Analyse des variantes de tracé dans la MRC de Portneuf soumises par la Fédération de l'UPA de la Capitale-Nationale-Côte-Nord

Dans le contexte de la consultation sur le projet de l'axe Vallée-du-Saint-Laurent, Hydro-Québec a analysé des pistes d'optimisation du tracé à l'étude soumises par la Fédération de l'UPA de la Capitale-Nationale-Côte-Nord visant à limiter l'impact de la future ligne sur les érablières du secteur de la MRC de Portneuf.

**Évolution du réseau de transport principal
Axe Vallée-du-Saint-Laurent**

**Variante de tracés étudiées
dans la MRC de Portneuf**

Carte 1-1

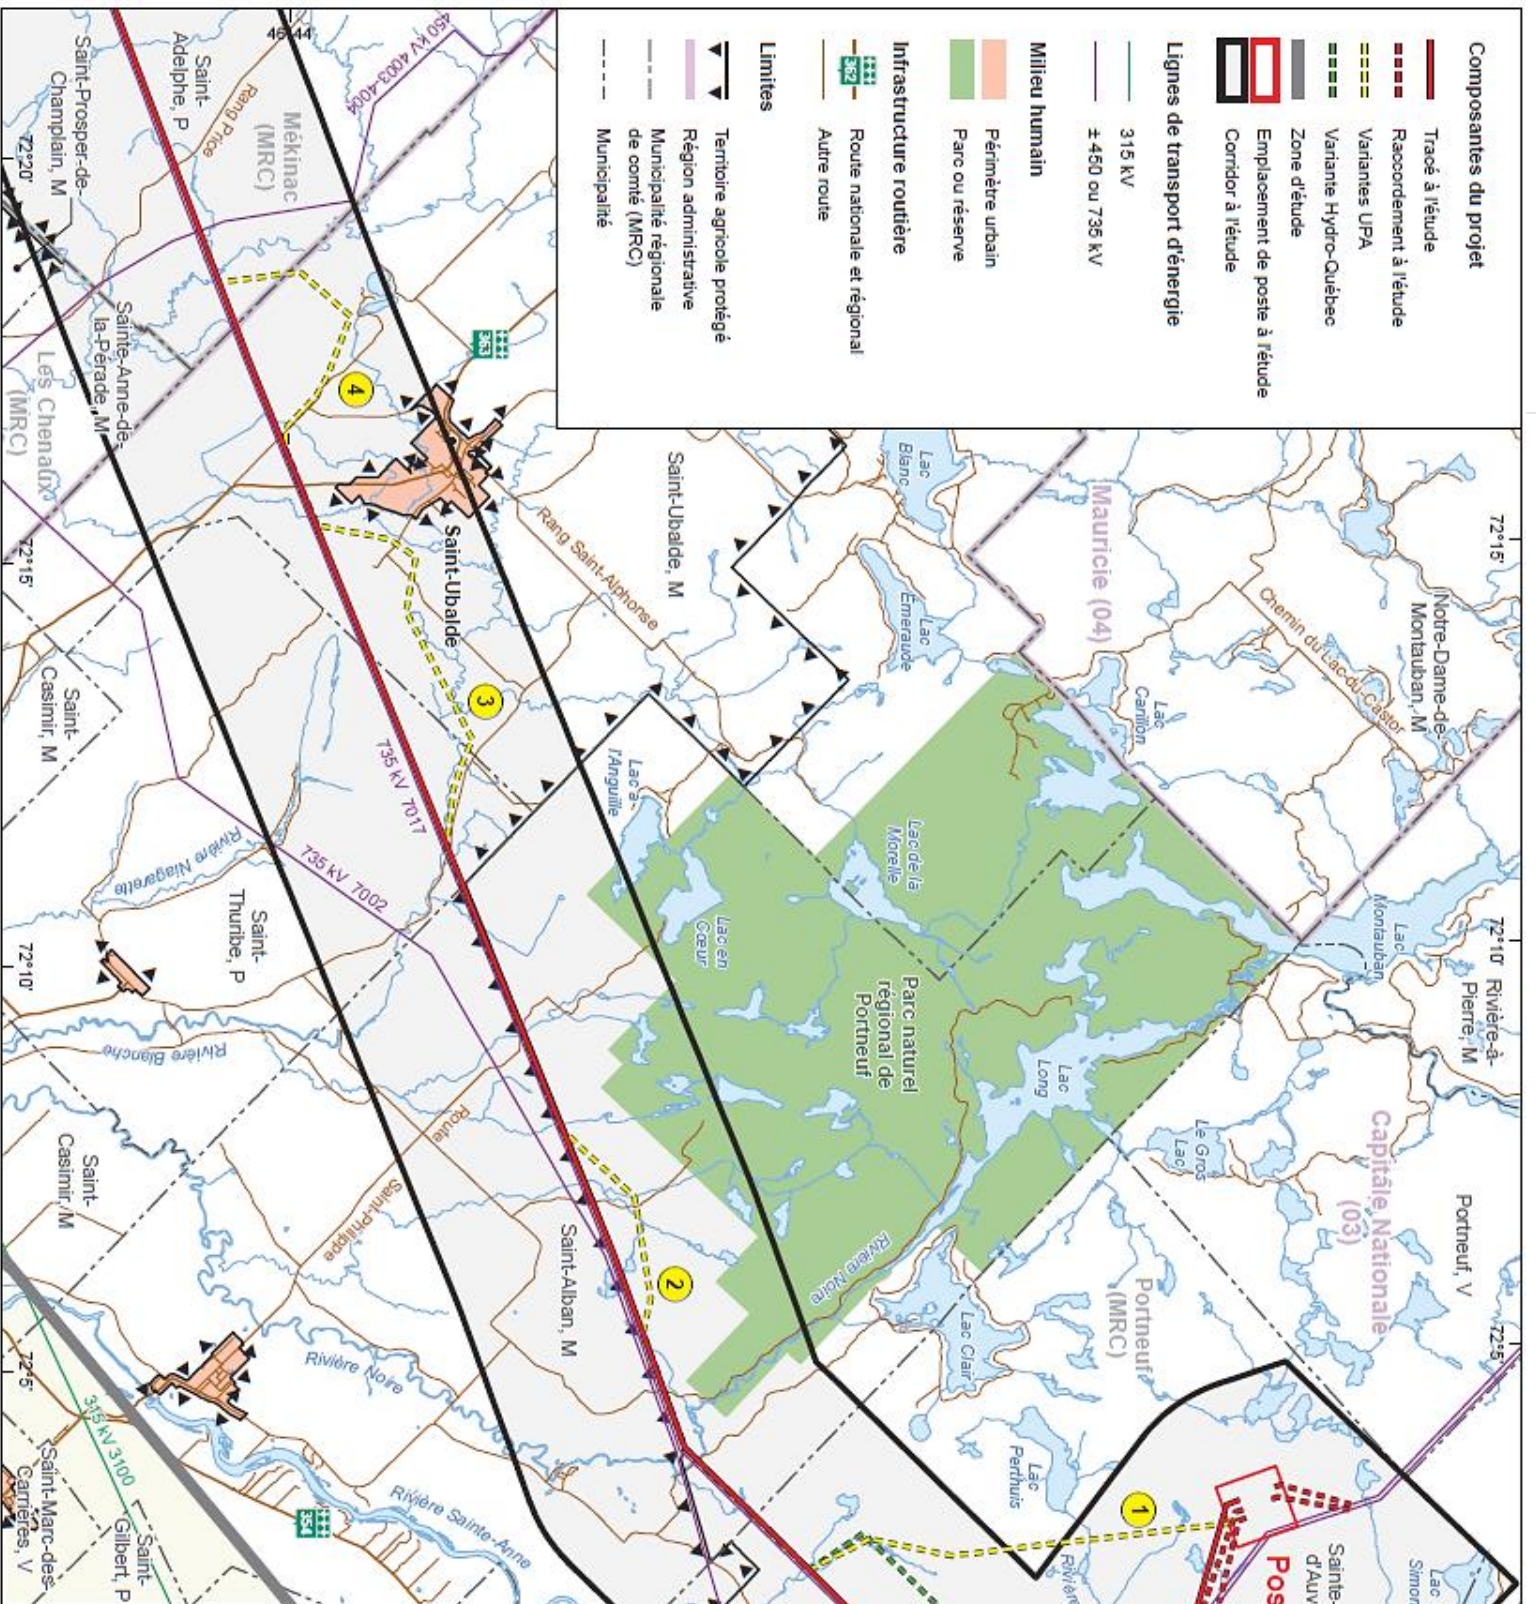
Secteur 1 – Sainte-Christine-d'Auvergne

Variante élaborée par Hydro-Québec à partir de la proposition de l'UPA :

- Permet d'éviter 20 ha d'érablières potentielles hors territoire agricole protégé (près de 4 000 entailles réelles ou potentielles)
- Nécessite l'acquisition de nouveaux droits de servitude

Secteur 2 – Saint-Alban

La proposition de l'UPA ne permet pas de réduire l'impact de manière globale sur l'acériculture dans le secteur, en plus d'entraîner les impacts suivants :

- Touche 6 ha d'érablières de plus que le tracé à l'étude
- Entraîne 6 ha de plus de déboisement que le tracé à l'étude
- Nécessite 3 pylônes de plus que le tracé à l'étude

La présence d'érablières dans le secteur ne permet pas à Hydro-Québec de proposer une solution de rechange à la variante de l'UPA.

Secteur 3 – Saint-Ubalde

La proposition de l'UPA permet de diminuer l'impact sur les terres acéricoles, mais touche fortement le milieu bâti et le paysage :

- 22 résidences sont situées à l'intérieur de 500 m de la variante proposée
- 12 résidences se retrouveraient avec une vue ouverte sur la nouvelle ligne
- S'insérerait dans un paysage reconnu par la MRC de Portneuf (rang Saint-Georges)

Secteur 4 – Saint-Ubalde-Mauricie

La proposition de l'UPA ne permet pas de réduire l'impact de manière globale sur l'acériculture dans le secteur, en plus d'entraîner les impacts suivants :

- Touche 6 ha d'érablières potentielles en territoire agricole protégé (près de 1 200 entailles réelles ou potentielles)
- Nécessite deux fois plus de déboisement que le tracé à l'étude (28 ha comparativement à 13 ha)
- Longe le rang Sainte-Anne Sud et s'approche à 100 m du lac à la Perchaude
